Bebauungsplanverfahren „Strütle/ Weiher“ mit örtlichen Bauvorschriften in Tübingen-Pfrondorf

Auswertung Stellungnahmen im Rahmen der Beteiligung der Träger öffentlicher Belange und der Öffentlichkeit nach § 4 Abs. 1 und 2 BauGB sowie nach § 3 Abs. 1 und 2 BauGB

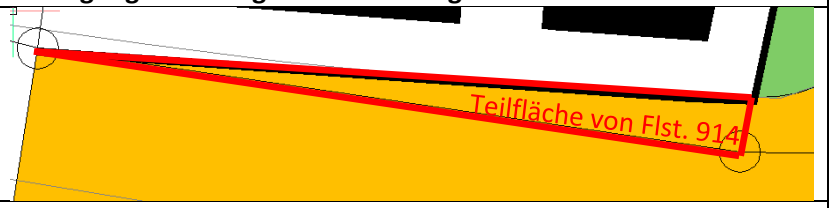
Frühzeitige Beteiligung nach § 3 Abs. 1 BauGB: Verkehr**:** Während der letzten zehn Jahre erlebte 1 eine Wohnverdichtung mit der Begleiterscheinung zunehmenden Verkehrs nicht nur durch PKWs, deren Fahrer*innen mehrheitlich keine Hemmungen haben, Tempo 30 in Wohnstraßen großzügig zu überschreiten. Dazugekommen ist auch vermehrter LKW- Verkehr vor allem zur expandierten und weiter expandierenden Firma Brennenstuhl, der trotz ausgeschilderter Umgehung sich immer wieder ins Wohngebiet „verirrt". Im Fall der Weiherstraße führt das wegen ihrer Verengung nach Westen hin zu einigem Rangieraufwand bei der Umkehr mit entsprechenden Lärm- und Schadstoffemissionen. Die Vorstellung, das neue Quartier könnte dieser Entwicklung weiteren Vorschub leisten, hat dazu geführt, dass wir uns - dankenswerter Weise mit Erfolg auch durch die Bemühungen des	**Die Stellungnahme wird zur Kenntnis genommen.** Das angedachte Mobilitätskonzept erprobt und unterstützt die Mobilität, ohne dem privaten Pkw zu sehr Vorrang zu gewähren. CO_2-arme und ressourcenschonende Mobilität soll Tübingen der angestrebten Klimaneutralität bis 2030 näherbringen. Für Mehrfamilienhäuser wird ein reduzierter Stellplatzschlüssel von 0,9 angewandt. Die Stellplätze von den Mehrfamilienhäusern nördlich des öffentlichen Grünzuges werden in der Quartiersgarage untergebracht. Somit kann in diesem Bereich auf den Bau von kostenintensiven Tiefgaragen verzichtet werden. Südlich des Grünzuges gibt es drei Tiefgaragen und wohnortnahes oberirdisches Parken. Auf dem Quartiersplatz wird eine Bushaltestelle hergestellt und mit der Linie 827 wird das Gebiet an den ÖPNV angebunden. Der heutige westliche landwirtschaftliche Weg (Flst. Nr. 7074) wird zur Straße ausgebaut (Planstraße C und D). Die Planstraße C (der

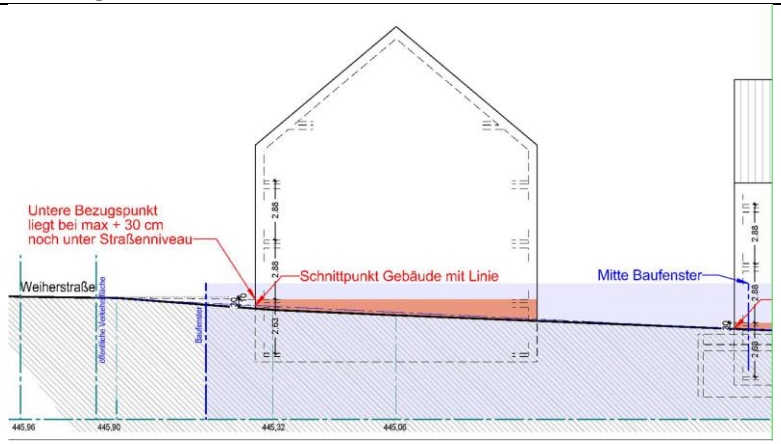
Frühzeitige Beteiligung nach § 3 Abs. 1 BauGB: Keine.	
4) vom 28. November 2024	*Formelle Beteiligung nach § 3 Abs. 2 BauGB:* **Erhöhung der Grundflächenzahl im MDW:** Im neu überplanten Planbereich des MDW (nördliche Teilfläche des Flurstücks FlstNr. 768) sollen künftig mehrere Gebäude, insbesondere auch Wohngebäude ermöglicht werden. Die bereits angedachte und konkretisierte Planung der Wohnbebauung von Architekt […] wurde Ihnen vorgelegt und auch in ihrer Planung übernommen. Für die beabsichtigte Bebauung mit Wohnhäusern wird es jedoch notwendig werden Teile des Grundstücks in einzelne Bauplätze grundbuchmäßig aufzuteilen. Bei dieser Teilung ist dann nach §19 BauGB darauf zu achten, dass kein Widerspruch zu den Festsetzungen des Bebauungsplans entsteht. Dies wäre aber der Fall, da die vorgesehene GRZ mit 0,3 zu niedrig ist, um dort sinnvolle Wohngebäude unterzubringen. Hierfür wäre es notwendig, die GRZ auf 0,6, zumindest auf 0,5 GRZ, zu erhöhen. Ein Blick in die Festsetzungen der GRZ bei den Wohngebieten im Bebauungsplanentwurfs zeigt, dass dort die GRZ deutlich höher liegt. So werden z.B. im WA 1, 2 und 3 eine GRZ mit 0,6, im WA 4, 5 und 6 mit 0,4 genannt. Auch die Regelung des § 17 BauNVO n.F. sieht bei einem MDW als Orientierungswert eine GRZ mit 0,6 vor. Ein MDW ist mit einem Mischgebiet zu vergleichen (so auch die BauNVO in § 17). In Ihrem Entwurf ist für ein MI jeweils eine GRZ mit 0,6 genannt. Es drängt sich deshalb eine Gleichstellung des MDW mit einer GRZ von 0,6 auf.	**Die Stellungnahme wird nicht berücksichtigt.** Im Zuge der Bebauungsplanerarbeitung wurde die GRZ bezogen auf die gesamte Grundstücksfläche (gemäß der städtebaulichen Zielsetzung) ermittelt mit der Maßgabe einer städtebaulichen Verträglichkeit zum Bestand. Die festgesetzte GRZ von 0,3 im dörflichen Wohngebiet stellt eine verträgliche bauliche Entwicklung des Grundstücks gemäß der städtebaulichen Zielsetzung dar. Auch wird mit der festgesetzten Dichte eine angemessene Antwort auf die offene Umgebungsbebauung gegeben. Die Möglichkeit einer Grundstücksaufteilung je nach Nutzungsabsicht ist durch Flächenbaulasten gegeben. Die städtebauliche Zielsetzung kann gemäß der im Bebauungsplan festgesetzten GRZ umgesetzt werden.

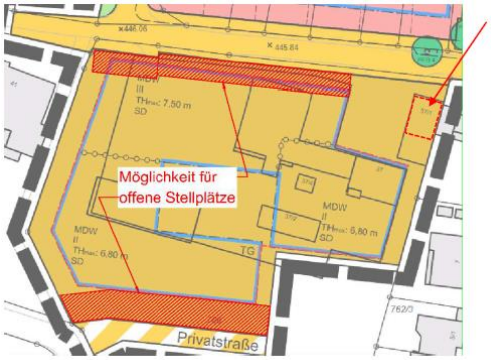
Person	Stellungnahmen der Öffentlichkeit	Abwägungsvorschlag der Verwaltung
	Die im Entwurf vorgesehene GRZ mit 0,3 für das MDW dürfte somit im Vergleich innerhalb des Bebauungsplans nicht angemessen sein. Eine Gleichbehandlung sollte möglich sein. Da mit einer höheren GRZ auch eine höhere Verdichtung der Bebauung ermöglicht wird, sollte dem entsprochen werden. Unser heutiges Städtebaurecht fordert eine höhere Verdichtung. In diesem Sinne haben Sie zurecht in der Begründung zum Entwurf auf Seite 25 ausdrücklich darauf hingewiesen, dass bei den Reihenhaustypologien eine GRZ von 0,6 notwendig sei. So ist es auch hier. 0,3 GRZ ist deutlich zu wenig.	
	Stellplätze, Carports und Garagen (textliche Festsetzung Ziffer 6 Abs. 5 des Entwurfs) Diese Nutzungen sind nach Ziffer 6 Abs. 5 nur innerhalb der überbaubaren Flächen im MDW zulässig. Dies würde bedeuten, dass insbesondere auch die nordöstliche Fläche im MDW-Gebiet (Fläche nördlich des Wohnhauses Weiherstraße 37 bis zur Weiherstraße hin), nicht mehr in der bisherigen Form als Stellplatz, Garagen, Hofraum etc. genutzt werden dürften, da dieser Flächenbereich außerhalb der überbaubaren Fläche liegt. Die Nutzung des bestehenden Wohngebäudes Weiherstraße 37 wäre künftig erheblich eingeschränkt. Es wird deshalb beantragt, dass zumindest diese Teilfläche als überbaubare Fläche für diese Nutzungen ausgewiesen wird. Derzeit besteht Bestandsschutz nach der Baugenehmigung von 1964. Insoweit wird insbesondere auf § 1 Abs. 10 BauNVO hingewiesen. Ziffer 6 Abs. 5 sollte folgenden Wortlaut erhalten: Im Dörflichen Wohngebiet sind offene Stellplätze und Carports und Garagen innerhalb und auch außerhalb der überbaubaren Grundstücksfläche und Tiefgaragen nur innerhalb der hierfür gekennzeichneten Flächen zulässig.	**Die Stellungnahme wird teilweise berücksichtigt.** Für den nördlichen Bereich des Flurstücks 768 sollen die planungsrechtlichen Voraussetzungen geschaffen werden, baulich mit Wohnraum nachzuverdichten. Ziel dabei ist es, gemischte kleinteilige Gebäudetypologien zum Wohnen gemeinschaftlich um einen Wohnhof anzuordnen. In Hinblick auf eine wirtschaftliche und nachhaltige bauliche Nachverdichtung wird die Festsetzung im Dörflichen Wohngebiet zur Unterbringung von Stellplätzen dahin geändert, dass Stellplätze, Carports und Garagen innerhalb und außerhalb der überbaubaren Fläche untergebracht werden können. Damit können die Kosten für eine Unterbringung von Stellplätzen reduziert (kostengünstiges Bauen) und mehr Flexibilität in der baulichen Entwicklung des Gebiets sichergestellt werden. Diese Regelung leistet einen Beitrag für nachhaltiges Bauen als auch für das sich ändernde Mobilitätsverhalten. Die Darstellung der überbaubaren Grundstücksfläche im nordöstlichen Bereich des Flurstücks 768 auszuweiten, wird aufgrund nachbarschützender Belange nicht im Bebauungsplan umgesetzt. Für die bauliche Anlage im Nordosten des Flurstücks 768 gilt der Bestandsschutz. Ein Neubau (Wiederaufbau, Ersatzbau) ist ein Vor-

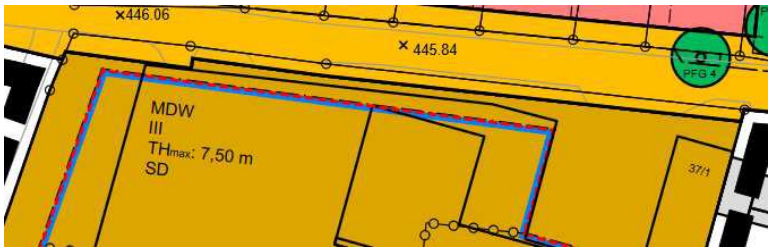
Person	Stellungnahmen der Öffentlichkeit	Abwägungsvorschlag der Verwaltung
	Alternativ kann man das MDW- Gebiet in Ziffer 6 Abs. 6 aufzunehmen. Ein planerischer Unterschied zu dem dort genannten WA 5 und 6 besteht nicht**.**	haben i.S.d. § 29 Absatz 1 BauGB, auf das die im Zeitpunkt der Errichtung geltenden bebauungsrechtlichen Vorschriften Anwendung finden. Die Tatsache, dass ein Neubau an die Stelle eines bisherigen Baues tritt, gibt dem Bauherrn keinen Anspruch auf Zulassung einer Bebauung, die nunmehr unzulässig ist. Dabei ist es unerheblich, ob die frühere bauliche Anlage durch Brand, Abbruch, Einsturz oder ähnliche Ereignisse beseitigt worden ist. Die Errichtung eines solchen Ersatzbaues lässt sich auch nicht aus dem Gesichtspunkt des Bestandsschutzes rechtfertigen. Mit der Beseitigung von Bausubstanz entfällt in aller Regel der ihr bisher zukommende Bestandsschutz. Sind auf dem Grundstück noch Teile eines im Wesentlichen zerstörten Bauwerks vorhanden, so greift der Gesichtspunkt des Bestandsschutzes gleichfalls nicht ein. Der Bestandsschutz rechtfertigt den Wiederaufbau grundsätzlich nur, wenn der vorhandene Bestand noch funktionsfähig nutzbar ist, d.h. wenn tatsächlich noch ein „Bestand“ und nicht lediglich eine Ruine vorhanden ist. Der § 1 Abs. 10 BauNVO bezieht sich nur auf die zulässigen Nutzungen in den Baugebieten (Art der baulichen Nutzung) und nicht auf das Maß der baulichen Nutzung. Demnach wäre die Zulässigkeit einer Garage in dem Baugebietstyp gegeben und (mit der geänderten Regelung im Textteil des Bebauungsplanes) auch in ähnlicher bzw. gleicher räumlicher Lage. Die Errichtung von Stellplätzen, Carports und Garagen ist innerhalb und außerhalb der überbaubaren Grundstücksfläche zulässig unter Einhaltung der Regelungen gemäß Landesbauordnung. Im textlichen Teil des Bebauungsplans werden unter Ziffer 7 Nr. 3 auch Regelungen für Nebenanlagen getroffen. Diese Nebenanlagen können gemäß den Vorschriften der Landesbauordnung umgesetzt werden.

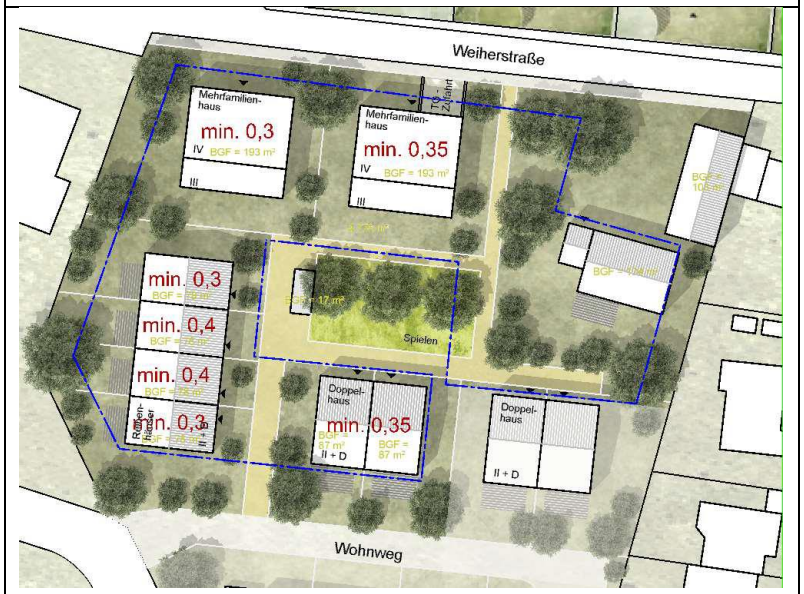
Vorkehrungen zum Schutz vor schädlichen Umwelteinwirkungen (Festsetzung Ziffer 18 des Entwurfs) Bei Ziffer 18 Abs. 6 (Geruchsemmissionen) sollte Satz 2 *„Der Nachweis einer Verträglichkeit zu der nächstgelegenen Wohnbebauung muss im Rahmen eines Bauantrags erbracht werden"* gestrichen werden, da nicht jede Tierhaltung eine Baugenehmigungspflicht und damit einen Bauantrag auslöst. Sollte es zu störenden Tierhaltungen kommen, kann die Baurechtsbehörde jederzeit von Amts wegen einen Nachweis (Gutachten) der Störungsfreiheit fordern. Die LBO reicht aus. Eine verfahrensrechtliche Regelung im Bebauungsplan dürfte mangels Ermächtigungsgrundlage ohnehin unzulässig sein.	**Die Stellungnahme wird nicht berücksichtigt.** Im räumlichen Geltungsbereich des Bebauungsplans werden verschiedene Baugebietstypen festgesetzt, mit dem Ziel einer gemischten Gebietsentwicklung. Das Dörfliche Wohngebiet, mit der Möglichkeit u.a. landwirtschaftliche Nutzung und Tierhaltung auszuführen, liegt in unmittelbarer Nähe zum Allgemeinen Wohngebiet. Bei der Aufstellung eines Bauleitplanes sind insbesondere, die allgemeinen Anforderungen an gesunde Wohn- und Arbeitsverhältnisse zu berücksichtigen. Um diesem Belang im Rahmen der Aufstellung des Bebauungsplanes gerecht zu werden, wurde durch TÜV SÜD Industrie Service GmbH, Filderstadt eine Geruchs-Immis-

Person	Stellungnahmen der Öffentlichkeit	Abwägungsvorschlag der Verwaltung
		sionsprognose (vom 16.01.2024) mit Ausbreitungsberechnung erstellt. Die Ergebnisse der Untersuchung sind in den Bebauungsplan zu integrieren, da diese einen relevanten Abwägungsbelang für die Gebietsverträglichkeit darstellen und nachweisen, dass gesunde Wohn- und Arbeitsverhältnisse sichergestellt werden können. Durch die Festsetzung wird die Zulässigkeit von Tierhaltung im Dörflichen Wohngebiet geregelt und damit dem Abwägungsbelang im Bebauungsplanverfahren Rechnung getragen. Sollte für gewisse Tierhaltungen keine Baugenehmigungspflicht gelten, ist davon auszugehen, dass der Umfang und die Art der Tierhaltung keine negativen Auswirkungen auf die nächstgelegene Wohnbebauung haben.
	Frühzeitige Beteiligung nach § 3 Abs. 1 BauGB: Keine.
